品番	TBV03414J1	品名	壁付サーモスタット混合水栓	2 / 3
----	------------	----	---------------	-------

金具補修品互換性情報	製品の前期型品・後期型品を識別し、それぞれに対応した補修品を選定してください。	2_A1_0070
------------	---	-----------

件名	アーチハンドル補修時の注意情報					
対象製品	TBV03435J、TBV03435Z、TBV03436J、TBV03436Z、TBV03440J、TBV03441J、TBV03441Z	TBV03454J、TBV03414J、TBV03414J1、TBV03414Z、TBV03414Z1、TBV03415J、TBV03415J1	TBV03415Z、TBV03415Z1、TBV03416J、TBV03416Z、TBV03416ZA、TBV03417J、TBV03417Z	TBV03417ZA、TBV03425J、TBV03452J、TBV03452Z、TBY01405J、TBY01405J1	TBY01405Z、TBY01405Z1、TBY01406J、TBY01406Z、TBY01406ZA	他

新旧製品識別方法

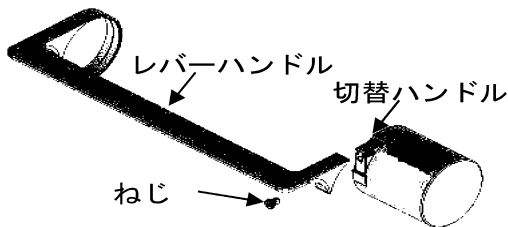
前期型品	切替時期 2023年11月	後期型品
<p>製造ロット 2023年10月31日まで</p> <p>切替ハンドル ねじを外した内部形状</p>  <p>めねじ 切替ハンドル ねじ 小さな突起</p> <p>現物での突起見え方</p>		<p>製造ロット 2023年11月1日以降</p> <p>切替ハンドル ねじを外した内部形状</p>  <p>めねじ 溝 大きな突起</p> <p>現物での突起見え方</p>
<p>製造年月日の確認方法</p> <p>例) 230405=2023年4月5日</p>

ねじ緩み補修の際は、TH5D0477（切替ハンドル、レバーハンドル、ねじセット）で交換ください。

ねじ緩み補修以外の補修でねじだけ手配な場合は後期型品とはねじ長さが異なりますのでご注意ください。
前記型品用：TH61504M
(後期型品用：分解図参照)

注意 切替ハンドル、レバーハンドル、ねじのセットで新旧互換があります。各部品のみでの交換では新旧互換がありません。
